Onderwerp: RE: Adviesverzoek v.w.b. archeologie, landschappelijke waarden, hydrologie, weidevogels en natuurnetwerk (dossier nog uit te voeren ontgrondingsactiviteiten ter hoogte van Harm Smidswei, Kollumersweach))

De nog uit te voeren ontgrondingsactiviteit betreft het graven van de nieuwe watergang t.b.v. watercompensatie ten behoeve van het uitbreiden van het bedrijventerrein aan de Harm Smidswei in Kollumersweach.

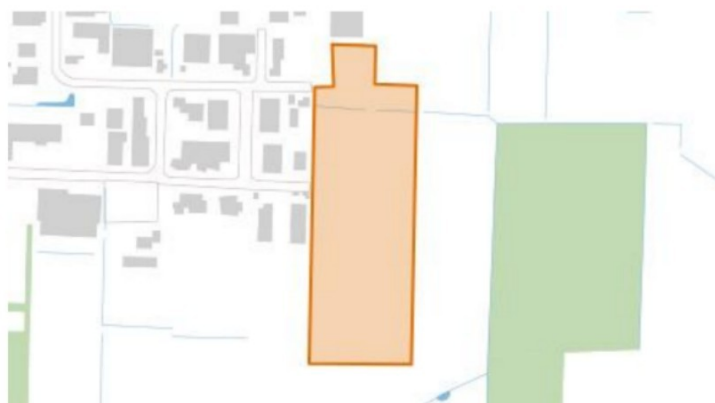
Alle houtopstanden in het rood omlijnde gebied in de afbeelding hieronder (afkomstig uit het verzoek) zijn inderdaad kapmeldings- en herplantplichtig. Minimaal 6 weken voorafgaand aan de werkzaamheden moet er een kapmelding bij ons worden gedaan.

Daarnaast hebben deze houtopstanden potentie als leefgebied voor beschermde soorten. Mijn **advies aan initiatiefnemer is om voorafgaand aan de kapmelding een ecologische beoordeling te laten uitvoeren en indien sprake is van beschermde soorten in het plangebied eerst een omgevingsvergunning aan te vragen voor een flora- en fauna-activiteit en daarna pas de kapmelding**.
